核一廠

用過核子燃料乾式貯存設施

設施維護與監測計畫

審查意見

溫度監測系統架構圖

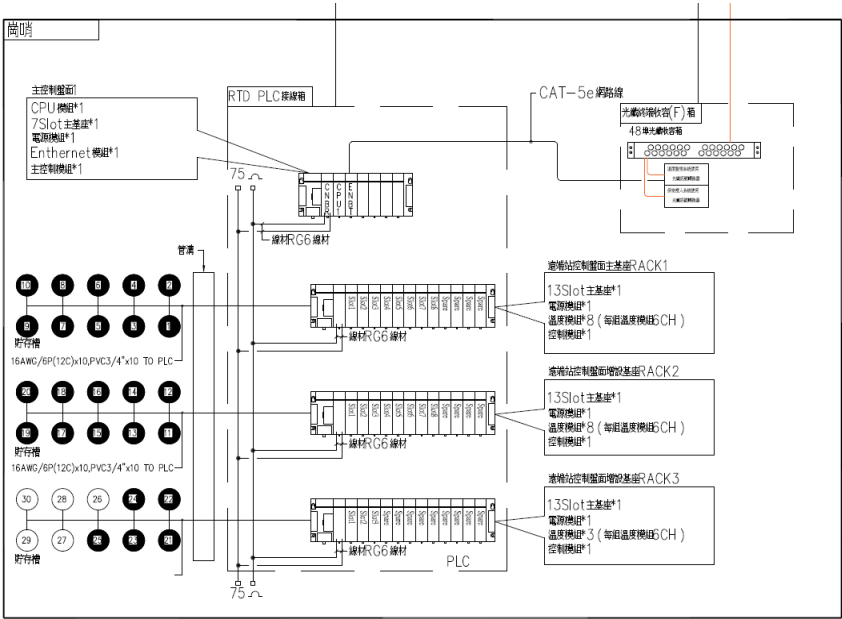
1. 前述設備均未提出 PLC 控制模組，2.5.3 異常處理措施第一次提出”溫度監測系統之 PLC 控制模組，若出現紅燈，重新插。”？
2. 2.5.3 異常處理措施，僅為兩點內容(更換、或 PLC 重開後仍紅燈則報修，是否足夠。

1. 於章節 2.5.A.溫度監測系統修訂部分敘述內容如下：
「主要設備包括：警報器、記錄器、溫度感測器及 PLC 監測模組(架構如下圖)、電源盤，以及連接到控制盤的信號接頭。」

2. 於章節 2.5.3 異常處理措施修訂敘述內容如下：
(1) 溫度監測系統之 PLC 任單一模組，若標示”OK”處之燈號由綠燈轉為紅燈，則該模組先進行熱插拔。

(2) 若熱插拔後該模組"OK"處之燈號仍持續紅燈，則將該模組之供電模組進行切電後再送電。
(3) 上述 2 步驟執行後若模組"OK"處之紅燈仍持續，則視需要更換合格零組件。
第 2 次審查意見
詳細說明請在此報告敘述清楚。
第 2 次審查意見答復說明
謝謝委員意見，已將上述說明更新 2.4.3 節中，如附件 08-03-02
第 3 次審查意見
同意答復
